PEDIDO DE ELEMENTOS ADICIONAIS FORMULADO PELA COMISSÃO DE AVALIAÇÃO (CA) DO EIA

Assunto: Processo de Avaliação de Impacte Ambiental nº 3312
Sobreequipamento Eólico da Serra de Sicó
Pedido de Elementos Adicionais para efeitos de Conformidade do EIA

“SOBREEQUIPAMENTO DO PARQUE EÓLICO DA SERRA DE SICÓ”

Pedido de Elementos Adicionais para efeitos de conformidade do EIA

1 – LOCALIZAÇÃO E ENQUADRAMENTO ADMINISTRATIVO

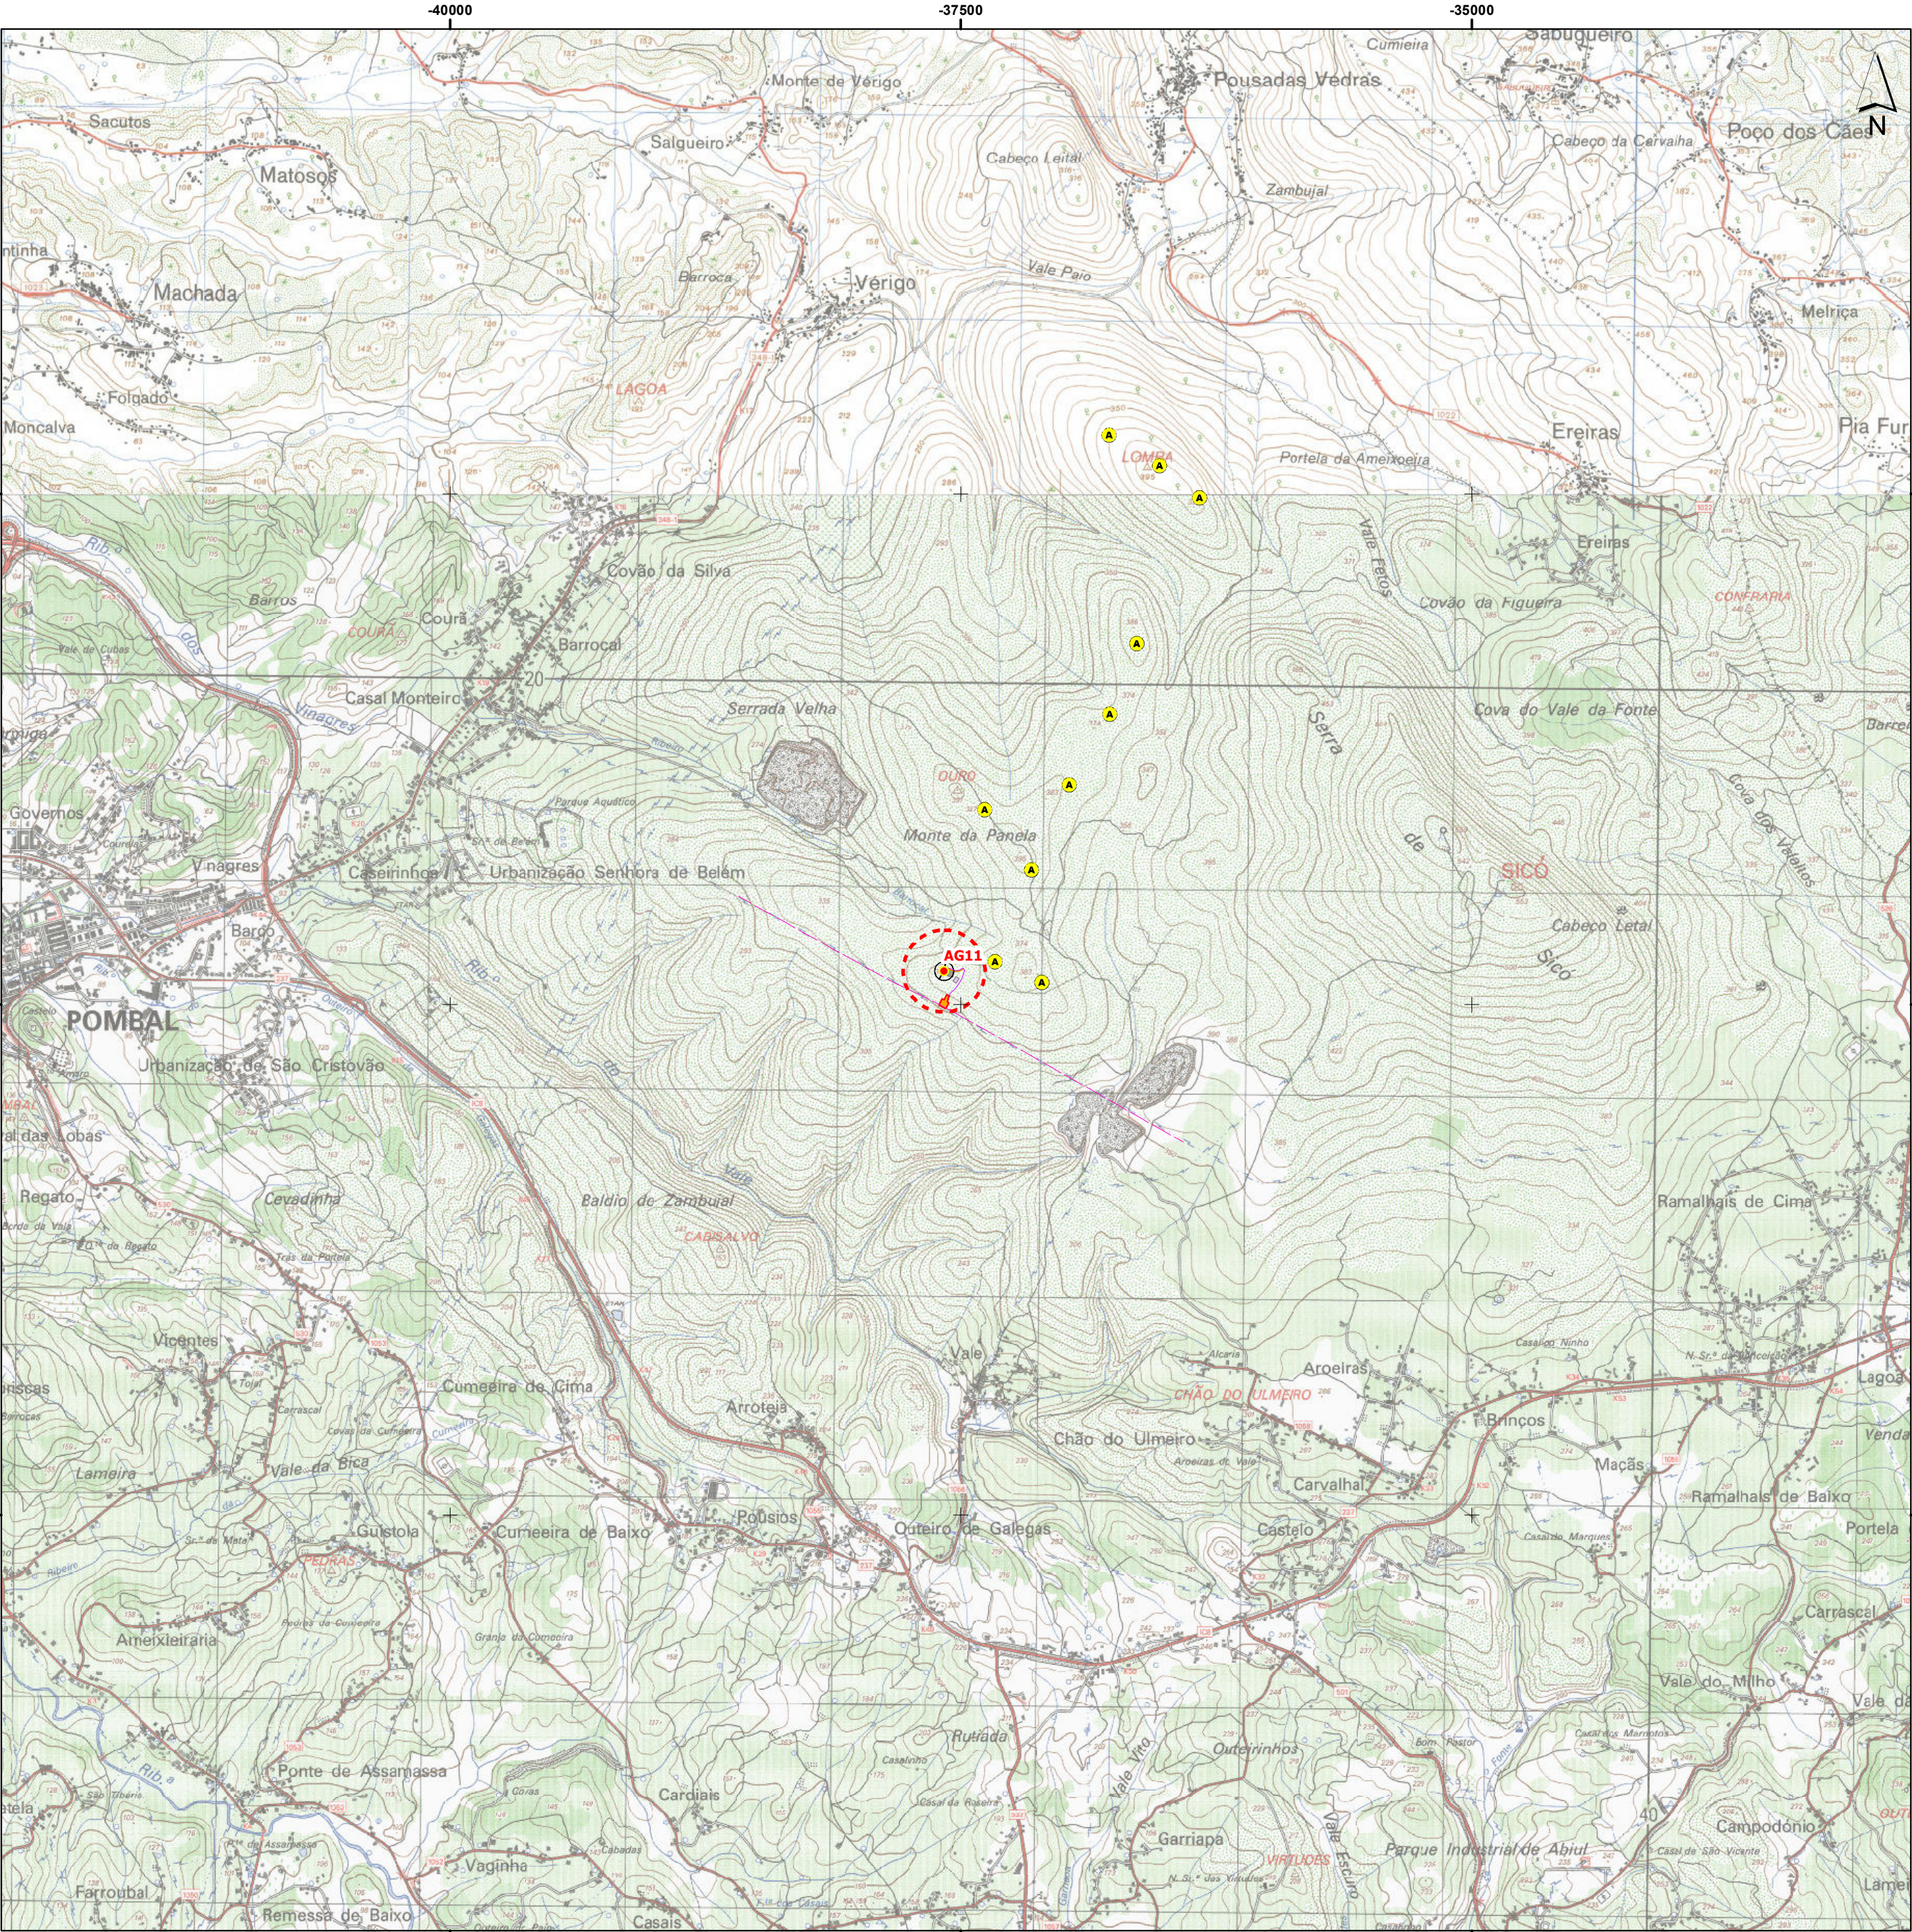
- 1.1 Apresentar a informação geográfica de todas as infraestruturas do projeto em formato vetorial (por exemplo *ESRI shapefile*).
- 1.2 Reformular o *Desenho 1 – Localização e Enquadramento Administrativo*, apresentando todas as infraestruturas do Parque Eólico da Serra do Sicó, nomeadamente aerogeradores, subestação e linha elétrica de ligação.
- 1.3 Apresentar uma estimativa das áreas e volumes de terra envolvidos na fase de construção.
- 1.4 Relativamente à descrição dos elementos do projeto, interessa ter em consideração a dimensão dos elementos intrusivos no sub-solo. Apresentar as dimensões em área, volume e profundidade da fundação do aerogerador e respetiva sapata.
